Svar till SSM på begäran om komplettering av ansökan om utökad verksamhet vid SFR - hydrogeologi

Strålsäkerhetsmyndigheten, SSM, har i sin skrivelse till Svensk Kärnbränslehantering AB, SKB, daterad 2016-10-07 begärt förtydligande information om hydrogeologi i säkerhetsanalysen SR-PSU.

Figur 1. Läns-pumpat bergdränage från SFR.

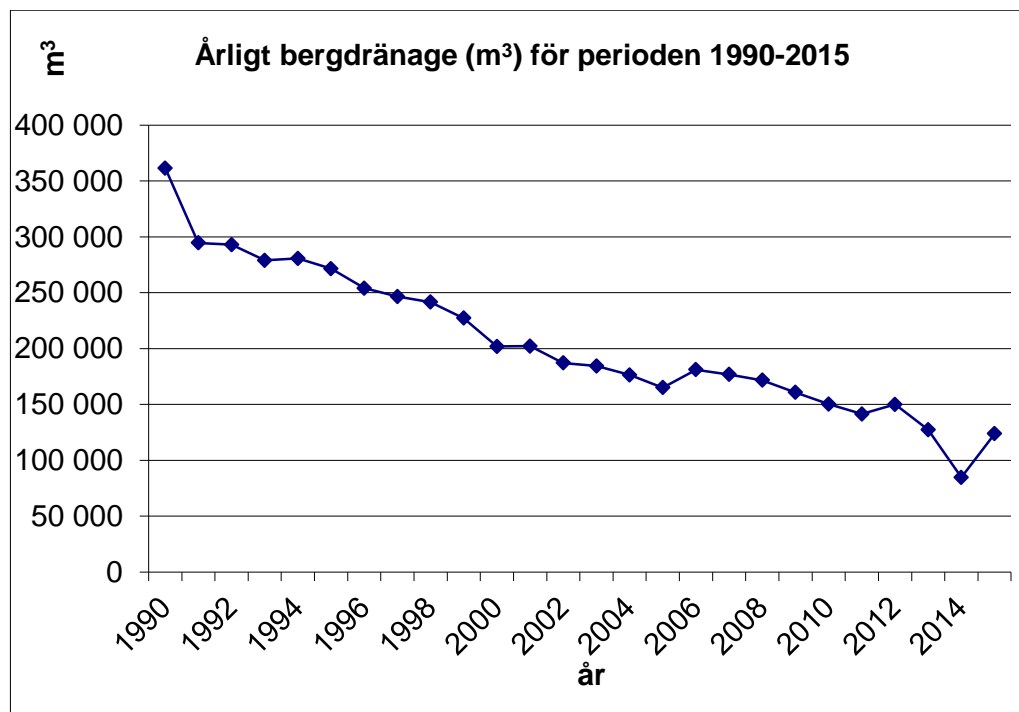
- 8. SSM önskar att SKB förtydligar betydelsen som tillmäts vattenmättnadsfasen och dess tidsutdräkt, exempelvis när det gäller belastningar av konstruktionen i 2BMA eller interaktionen mellan vatten och bentonit i slutförvaret. Vattenmättnadstiderna verkar ha uppskattats baserats på resultat från Holmén och Stigsson (2001, SKB R-01-02) som kalibrerades mot inflödesdata. SSM noterar att inflödena till SFR 1 har avtagit sedan dess.**

Tillrinningen av vatten till förvaret har minskat med cirka 50 % sedan de tidiga beräkningarna över hur lång tid återmättnaden kommer att ta. Sedan anläggningen togs i drift år 1988 har inläckage av grundvatten minskat med ca 60 % (Hellman et al. 2014). Beräkningar av återmättnadsfasen som presenteras i Holmén och Stigsson (2001) baseras på data över inrinnande vatten från 1997. 1997 var tillrinningen cirka 246 529 m³/år medan mätningar från 2015 visar på en tillrinning på 123 759 m³ (figur 1). Att tillrinningen minskat kan påverka hur lång tid återmättnadsfasen kommer att ta men en minskning av vattenflöden på 50 % tyder ändå på en så kort tidsskala att det inte påverkar de processer som sker efter förslutning.
